改善箇所説明図

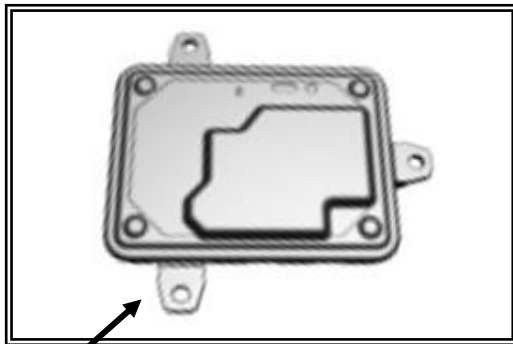
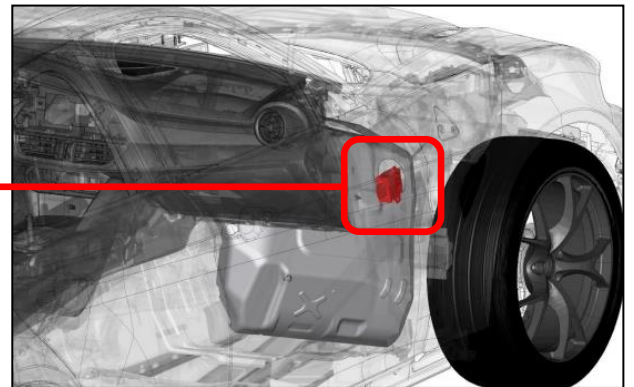
基準不適合部位

アダプティブヘッドライトを制御するヘッドライトコントロールユニットにおいて、製造管理が不適切なため、ヘッドライトセンサーのキャリブレーションが適正に実施されていないものがある。そのため、車両の積載状態により、光軸が適正に修正されず、前照灯に係る保安基準第 32 条に適合しないおそれがある。

全車両、ヘッドライトコントロールユニットに、ヘッドライトセンサーに関わるキャリブレーションを実施する。
